**INFORME CONSOLIDADO DE LA EVALUACIÓN
DECLARACIÓN DE IMPACTO AMBIENTAL DEL PROYECTO
“SUSTITUCIÓN DEL SISTEMA DE DESCARGA DE
EFLUENTES DE LA CENTRAL TERMOELÉCTRICA LAJA”**

Figura Ubicación de puntos monitoreados en el año 2021. Fuente: Actualización Diagnóstico de Afectación sobre el Acuífero “Central Termoeléctrica Laja” (Anexo ADC-02 de adenda Complementaria)

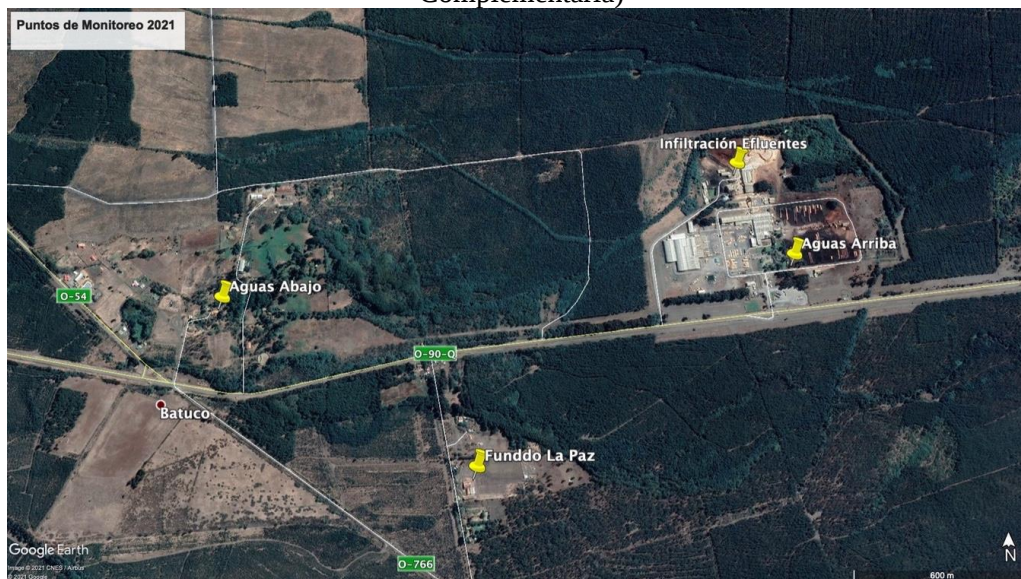
7.- ¿Existe algún estudio que muestre los efectos que ha tenido la infiltración de riles en el acuífero del sector? ¿Cuál es el radio de afección comprobado de los riles infiltrados durante los 25 años que llevan en funcionamiento? De comprobarse contaminación en el acuífero ¿tienen algún plan de mitigación?

Evaluación técnica de la observación: En el Anexo A de la Adenda N°1 de la DIA se presentó el estudio utilizado para establecer la calidad del del acuífero, vale decir, para determinar si las descargas de efluentes por medio de la infiltración de Central Laja han modificado el contenido natural de las aguas, concluyéndose que “el efluente de la Central Termoeléctrica Laja no representa un agente externo que empeore la calidad de agua del acuífero existente, lo anterior basado en un análisis cuantitativo y cualitativo de los registros de calidad de agua tomados tanto en el efluente, como puntos de monitoreo aguas arriba y aguas debajo de la zona de infiltración”.

Además en Adenda Complementaria de la DIA se reportó la realización de una una campaña de monitoreo que incorporó el sector Fundo La Paz, entre marzo y abril de 2021, por medio de una puntera dispuesta en la zona. Dicha campaña de monitoreo incorporó además puntos de medición aguas arriba, aguas abajo y en el efluente, según se aprecia en la siguiente figura que muestra la ubicación respectiva de los puntos.
